伊方発電所 1号機の廃止措置計画に関する
原子力安全専門部会報告書

平成29年 8月

伊方原子力発電所環境安全管理委員会
原子力安全専門部会

図1：廃止措置の全体概要（平成29年2月7日原子力安全専門部会資料1-2）

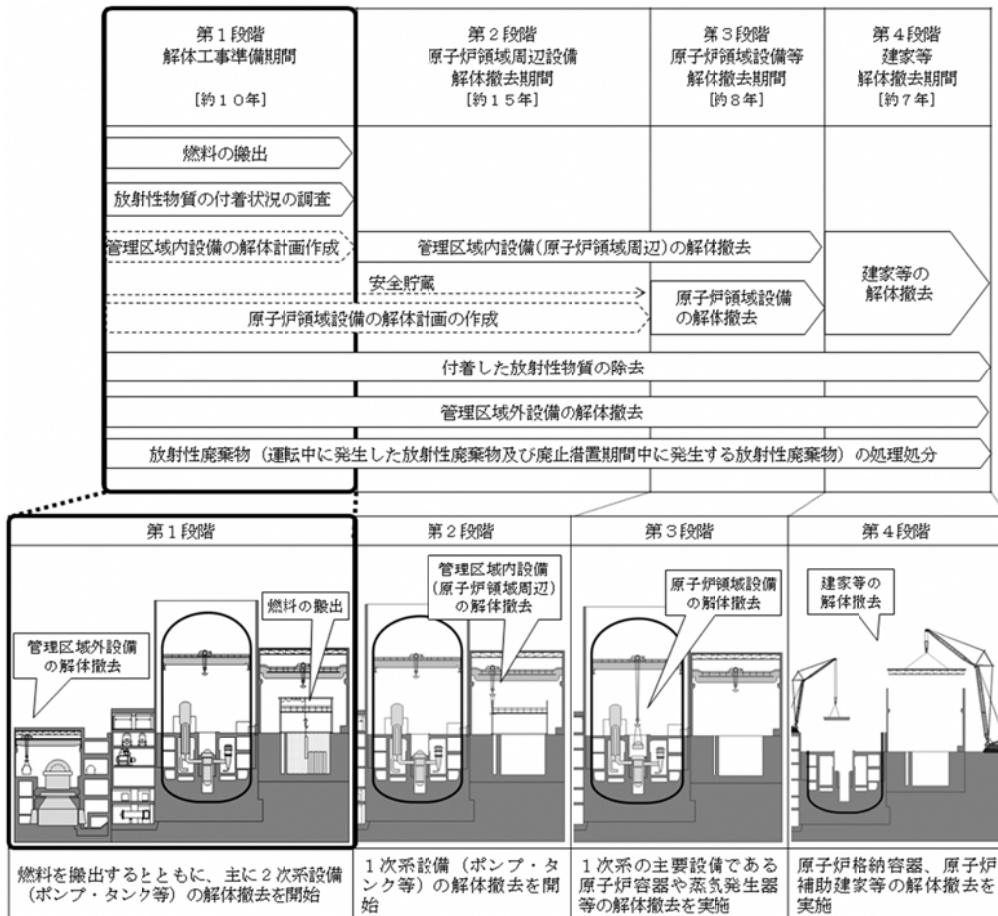
- 先行して廃止措置が決まっている原発の廃止措置期間が30年となっているところ、伊方発電所1号機では作業員の被ばく低減のため40年をかける計画としているが、なぜ40年としているか原子炉容器等の放射化と放射性物質の付着状況を含めた被ばく量のデータを示して根拠ある説明をすべきである。

第1段階、第2段階について先行プラントで15年程度のところを25年かける計画としている。これは、安全貯蔵期間を25年と長くすることで第3段階に解体撤去を行う線量の高い原子炉領域設備（原子炉容器、炉内構造物等）及びメインループを構成する設備（蒸気発生器、一次冷却材ポンプ、一次冷却材管等）の放射能を時間的に減衰させるとともに、線量の高い箇所の特化した部分除染を行うことにより、放射線従事者の被ばく低減を図るとともに、放射性廃棄物の発生量の低減を図ることができると考えている。放射性廃棄物量の詳細については、第1段階で精査することとしており、第2段階までに報告を行う予定である。

図4：解体工事準備期間での実施事項：①燃料の搬出（平成29年2月7日原子力安全専門部会資料1-2）

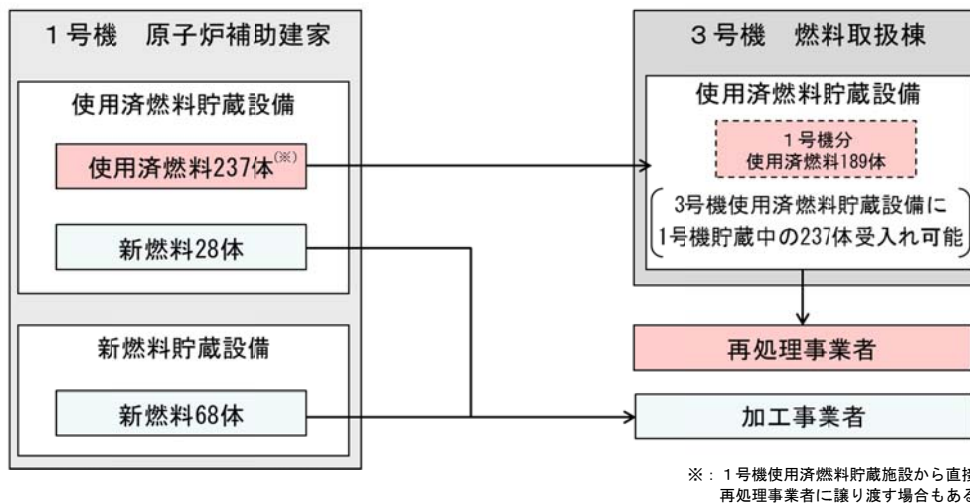
- 1号機から3号機の燃料プールへ使用済燃料の搬出作業を行う際の安全性はどのように確保されているのか。

1号機の燃料の3号機の燃料プールへの搬出作業については、構内輸送ということで既に実績がある。使う容器も従来と同じものであり、これまでと同様、使用済燃料を金属製の輸送容器に収納し、表面温度や放射線量を確認して安全に搬出作業を行っていく。
